AUTORIDAD NACIONAL DE LICENCIAS AMBIENTALES
- ANLA -
RESOLUCIÓN
(00304)

“Por la cual se resuelve un recurso de reposición contra la Resolución 0391 del 29 de abril de 2014”

Que mediante Resolución 0391 del 29 de abril de 2014, la Autoridad Nacional de Licencias Ambientales - ANLA, negó la Licencia Ambiental solicitada por la empresa CANACOL ENERGY COLOMBIA S.A., identificada con el NIT 830095563-3, para el proyecto "Bloque de Exploración COR39", localizado en jurisdicción de los municipios de Suárez y Flandes en el departamento del Tolima y Girardot, Tocaima, Ricaurte, Agua de Dios y Nilo, en el departamento de Cundinamarca.

Figura 1. Vías primarias y secundarias reportadas y descritas en el EIA

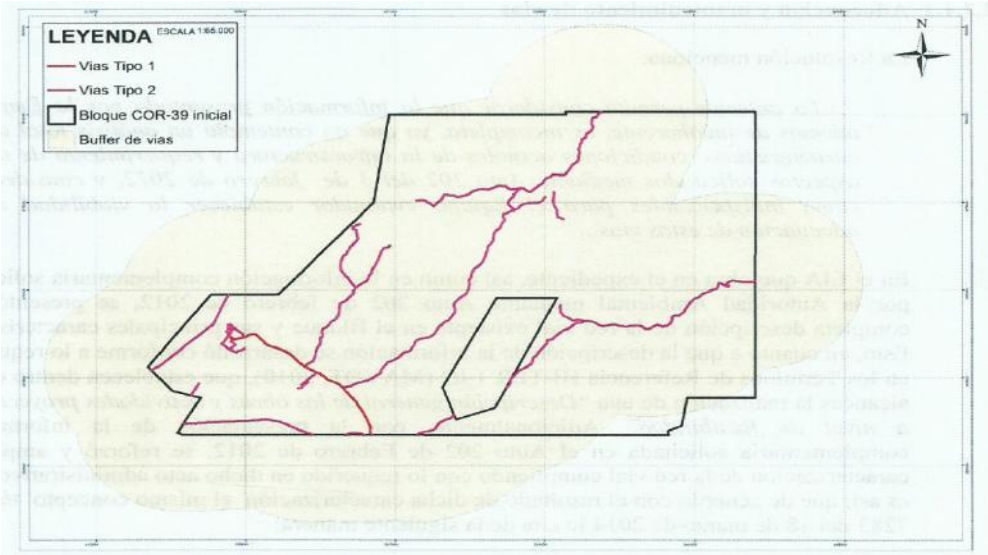
- ii. En la siguiente Figura se observan las vías primarias y secundarias reportadas y descritas en el Estudio de Impacto Ambiental, donde claramente se ratifica lo expresado por el concepto técnico respecto de la existencia de una malla vial en excelentes condiciones, que atraviesa el Bloque, desde la cual se podría desarrollar la red vial necesaria para acceder a los posibles sitios de perforación. Estos deberán ser ubicados de acuerdo con el resultado de la zonificación de manejo indicada en el Estudio de Impacto Ambiental.

Respecto a la propuesta de realizar la construcción de 80 Km de vías para accesos a las plataformas, aun considerando un escenario crítico de operación por parte de la Empresa y teniendo en cuenta la sensibilidad de las áreas a intervenir, así como la zonificación de manejo analizada por parte del equipo evaluador, se considera que la longitud solicitada supera las necesidades del proyecto; aún más, teniendo en cuenta que estos ramales se desprenderán de vías terciarias existentes, tal y como se describe en el EIA integrado, Capítulo 2 con número de radicado 4120-E1-13154 del 1 de abril de 2013, lo que no es coherente con lo presentado por la Empresa en el recurso de reposición, en donde enuncia que las nuevas vías se desprenderán de las vías primarias y secundarias.

Sin embargo, ninguno de los dos escenarios planteados por la Empresa son viables respecto a la propuesta de realizar la construcción de 80 Km de vías, debido a la densa red vial existente en la zona, lo que indica que el sobredimensionamiento en la construcción de nuevas vías, conllevaría a la generación de impactos negativos innecesarios, y que dada la densidad poblacional y sistemas hídricos presentes en el AID del proyecto, entre otros aspectos, esta actividad debe restringirse, tal como se plantea en la zonificación de manejo del proyecto. En la siguiente figura se muestra una imagen de la zona norte del bloque, municipio de Agua de Dios, en donde se evidencia con claridad lo enunciado anteriormente:

Figura 2. Localización parque ecológico Los Chorros

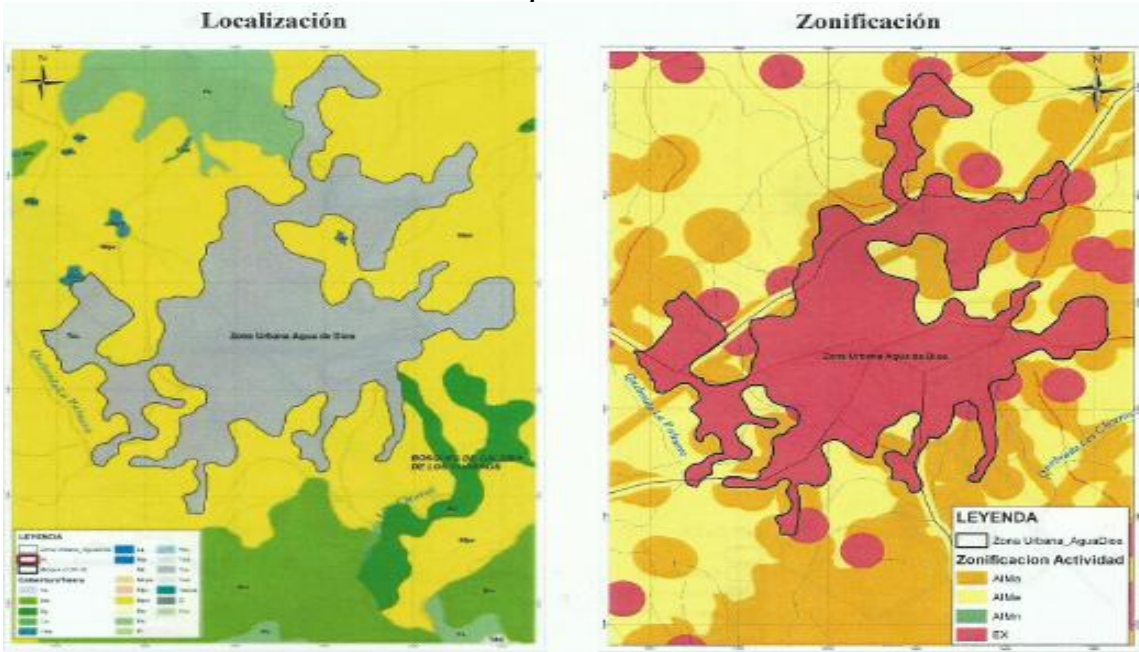
El área descrita en el POMCA del río Bogotá como Parque Ecológico Los Chorros corresponde a un sector del barrio Los Fundadores que al igual que las áreas anteriores no están circunscritas a un polígono específico pero se encuentran asociadas a coberturas de bosque de galería de la quebrada Los Chorros. Estas áreas de bosque de galería así como el sector urbano del municipio han sido identificadas como de baja y muy baja aptitud para el proyecto.

Figura 3. Localización vegetación andina vereda Manuel

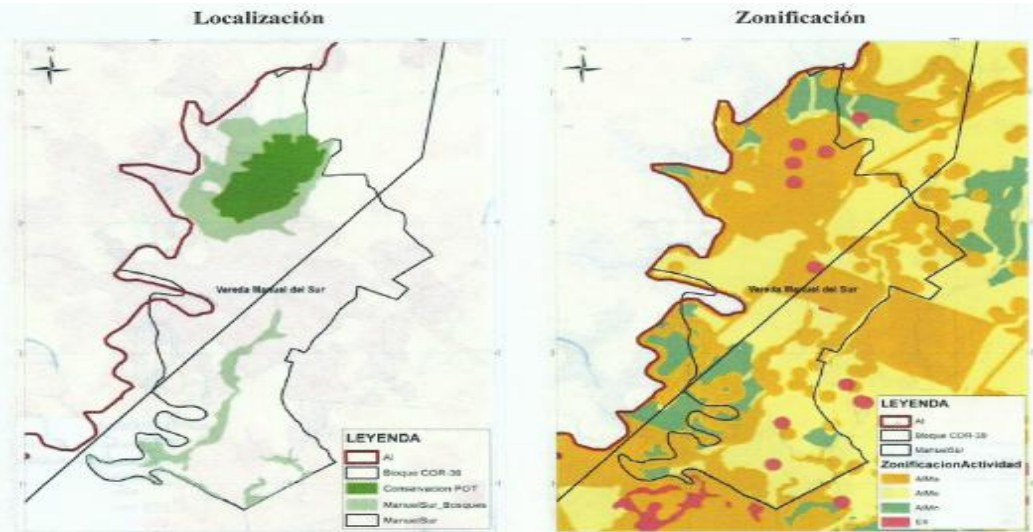
Vegetación andina de la vereda Manuel Sur: La vegetación andina de la vereda Manuel Sur fue incluida en el mapa de áreas sensibles (polígono en tono verde oscuro en la figura), ya que además de ser mencionada en el POMCA del río Bogotá es también incluida como un área de Conservación en el documento de Ordenamiento Territorial del municipio de Ricaurte y en dicho documento fue delimitada. Adicionalmente, en tono verde claro, en la figura se presentan los bosques fragmentados y de galería de la Vereda Manuel Sur, como se observa en la figura de zonificación las dos unidades fueron consideradas en la zonificación de manejo de la actividad.

Figura 4. Localización Cuchilla Piringallo

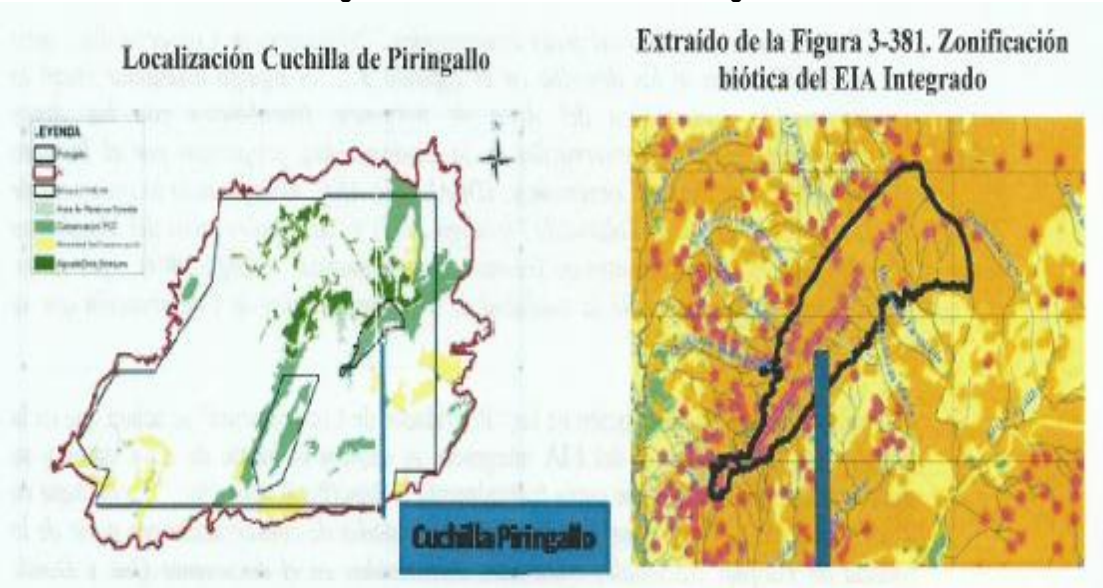
Cuchilla Piringallo: A partir de la información predial disponible en los documentos de ordenamiento territorial de los municipios de Nilo y Agua de Dios, de las curvas de nivel digitalizadas y teniendo en cuenta la toponimia de las planchas del IGAC utilizadas para la generación del mapa base del estudio, se delimitaron las áreas que corresponden a la cuchilla Piringallo. De acuerdo con esta delimitación, la cual se observa sobre las siguientes figuras, la cuchilla Piringallo coincide con las áreas establecidas por cada municipio como áreas de conservación del POT de Nilo y Bosques de Agua de Dios. Por lo anterior las áreas correspondientes a La Cuchilla Piringallo sí se encontraba identificada en la caracterización ambiental del área de estudio y, aunque su delimitación no corresponde a la oficial emitida por alguna Autoridad Ambiental, fue incluida dentro de la zonificación ambiental del Estudio.

Figura 5. Localización desembocadura del río Bogotá en el río Magdalena

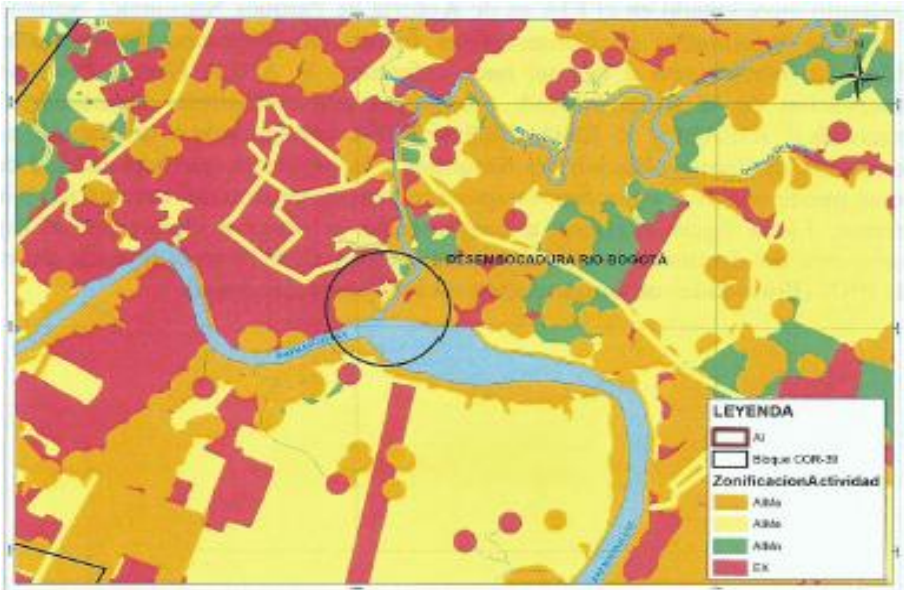
Desembocadura del río Bogotá en el río Magdalena: De acuerdo con el POMCA del río Bogotá la desembocadura del río Bogotá en el río Magdalena "...se constituye en un ecosistema de gran relevancia por la confluencia de dos ríos principales...". El sector donde el río Bogotá vierte sus aguas al Magdalena ha sido incluido en el estudio como un área de alta sensibilidad lo cual se puede constatar en la Figura siguiente.

Figura 6. Prioridades de conservación PNN VS Portafolio Andes ANH

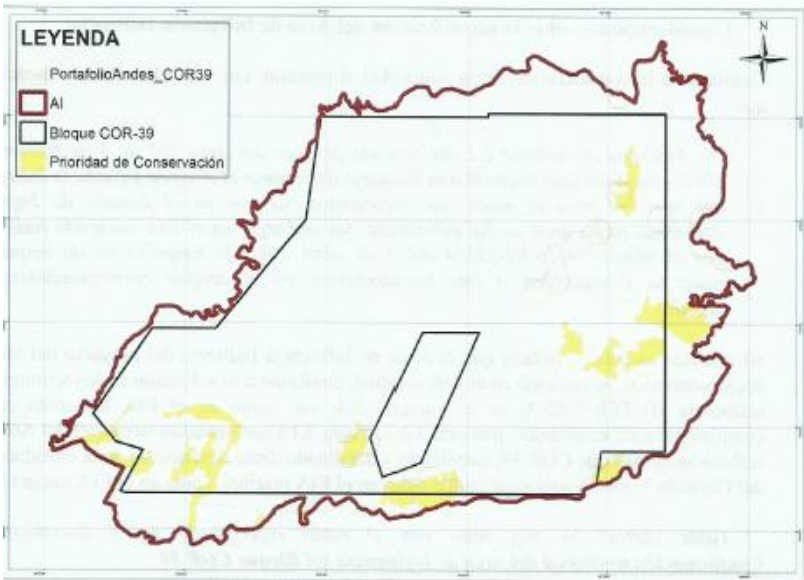
Con respecto a las áreas prioritarias de conservación, es importante aclarar que el documento mencionado en el EIA es de Autoría de Parques Nacionales Naturales (2011) y los .shp de Prioridades de Conservación fueron suministrados, directamente por dicha entidad. La herramienta a la cual hace referencia la ANLA (Áreas Prioritarias para la Conservación de la Biodiversidad, propuestas por el Instituto Humboldt, The Nature Conservancy, IDEAM y la ANH, 2008 y 2009), corresponde a un Estudio anterior a la información de Parques Nacionales Naturales y las unidades que esta entidad define, como bien se puede observar en la figura siguiente, son de generación automática y a una escala diferente. En la figura expuesta a continuación se observa claramente el aspecto de la información del documento ANH (Portafolio Andes COR 39 en la leyenda del mapa) frente al de PNN (Prioridades de Conservación en la leyenda del mapa).

Figura 3-105. Unidades hidrogeológicas del AI del Bloque COR 39

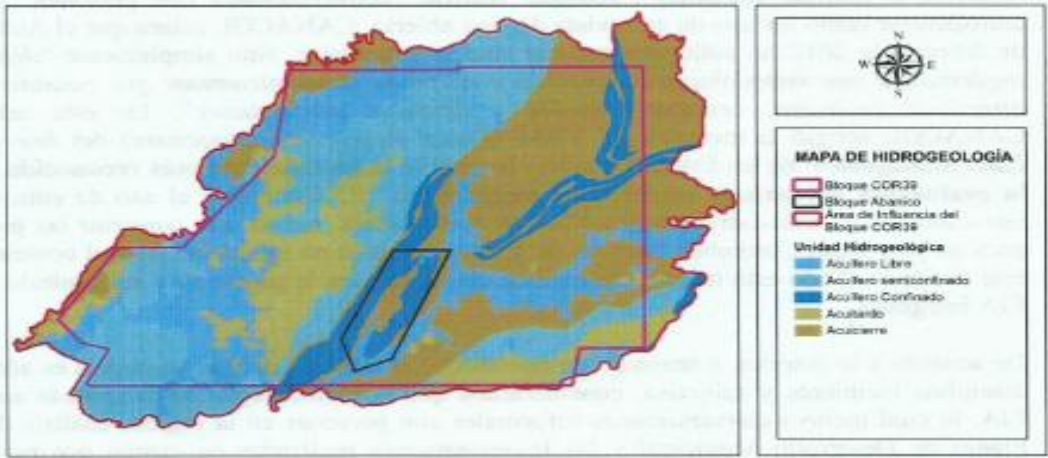
Al respecto y tomando como base las unidades hidrogeológicas presentadas en el EIA Integrado, (Figura 3-105 del Estudio y Geodatabase radicada ante la Autoridad Ambiental), y aplicando los criterios de mayor sensibilidad para las unidades de acuíferos establecidos por el equipo evaluador en la Resolución, el resultado de las áreas de sensibilidad alta corresponderían al 54,3% del área de influencia del Bloque COR 39 y no a un 72% como lo indica el equipo evaluador; de esta manera se contaría con un 45.7% de áreas en categorías de media y baja sensibilidad donde se podrían adelantar las actividades del proyecto.

Figura 3-381. Zonificación biótica

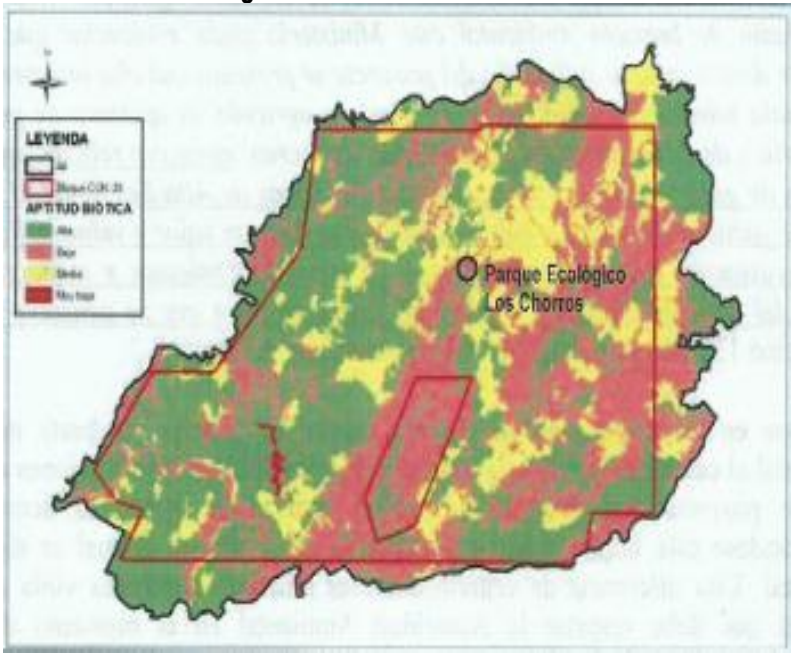
Como se presentó en detalle en el numeral 2.2.2 (ii Medio Biótico — Ecosistemas Sensibles y Áreas Protegidas) del presente recurso de reposición, la Empresa en el EIA Integrado del Bloque COR 39 (radicado ante la ANLA mediante comunicación 4.120-EI-13164 del 1 de abril 2013) se incorporó dentro del análisis de áreas sensibles el Parque Ecológico Los Chorros. En la zonificación biótica las áreas correspondientes al Parque Ecológico los Chorros se clasificaron en la categoría de Alta Sensibilidad (baja Aptitud) para el desarrollo de las actividades del proyecto, como se observa en la Figura 3-381 del EIA integrado.

Figura 3-384. Zonificación síntesis ambiental del área de influencia del Bloque COR 39

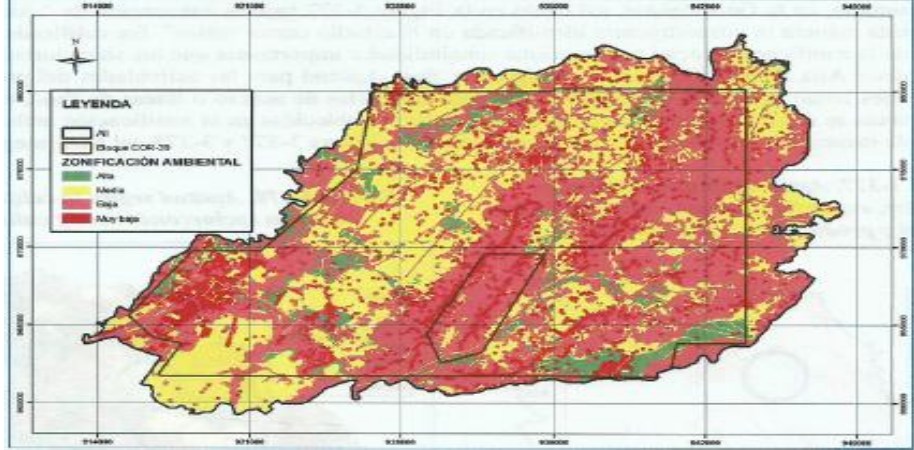
Por otra parte es necesario recordar que la zonificación ambiental se califica de manera independiente para cada uno de los medios, para posteriormente integrar la calificación individual en un mapa síntesis que reúne las calificaciones individuales, asignando las mayores sensibilidades a cada una de las unidades resultantes, obteniéndose de esta manera la zonificación ambiental de un área. De esta manera, en la Figura 3-384 del EIA Integrado, así como en el Mapa 22 Zonificación Ambiental del Anexo Cartográfico, se observa el resultado de la zonificación ambiental del Bloque COR 39, donde claramente se observan los cascos urbanos y sus áreas de expansión, los nacederos y el humedal el Yulo en las categorías de Alta y Muy Alta Sensibilidad Ambiental, es decir Baja y Baja Aptitud para el desarrollo de las actividades del proyecto, correspondiendo a áreas de exclusión e intervención con restricciones mayores dentro de la zonificación de manejo de la actividad.
